**Réponses à la demande de renseignements no 4 de  
la Régie de l'énergie – Version caviardée en suivi de  
modifications**

(iv) Le Coordonnateur présente, sous la forme d'un tableau, différents scénarios analysés pour l'élargissement du champ d'application de la TPL-001-5.1 au RTP.

Figure 1 Implementation Plan Timeline

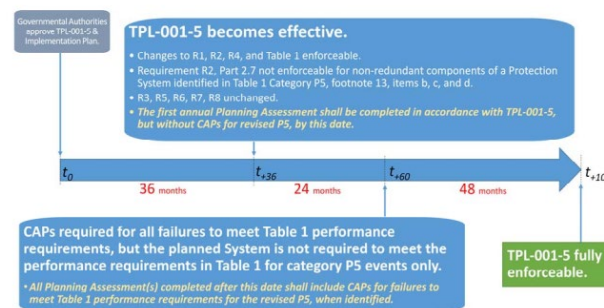
La Régie comprend que la norme TPL-001-5 sera complètement en vigueur dans un délai de 9 ans (108 mois) après l'approbation de la norme à la FERC en 2020, soit en 2029.

**R8.1 Le Coordonnateur suit l'état d'avancement des projets de la NERC en cours en lien avec la norme TPL-001 et prévoit l'intégration du plan de mise en œuvre de la norme TPL-001-5.1 dans le plan de mise en œuvre de la TPL-001-6. Essentiellement, à l'exception des nouvelles exigences de la norme TPL-001-6 qui est présentement en rédaction à la NERC, les dates de mise en application des PAC demeurent les mêmes que celles proposées au présent dossier.**
